改善箇所説明図

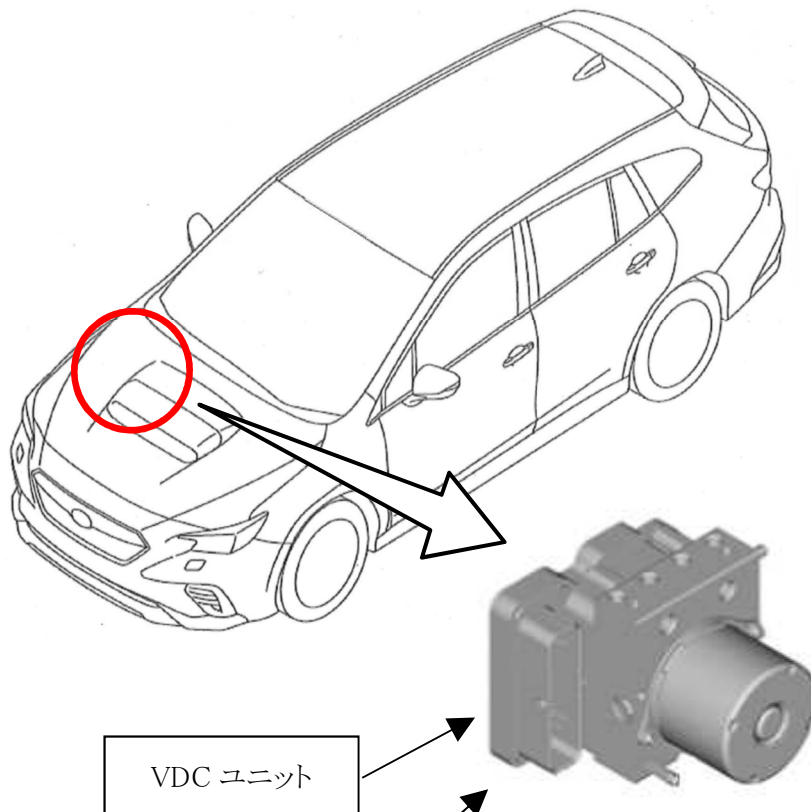
基準不適合発生箇所

VDC（ビークルダイナミクスコントロール）ユニットにおいて、電動パーキングブレーキ制御プログラムが不適切なため、電動パーキングブレーキが作動中に車両振動が入ると、センサが過敏に反応し、走行中と誤認識することがある。そのため、警告灯が点灯し、電動パーキングブレーキが解除できなくなるおそれがある。

改善内容

全車両、VDCユニットの制御プログラムを対策プログラムに書き換える。
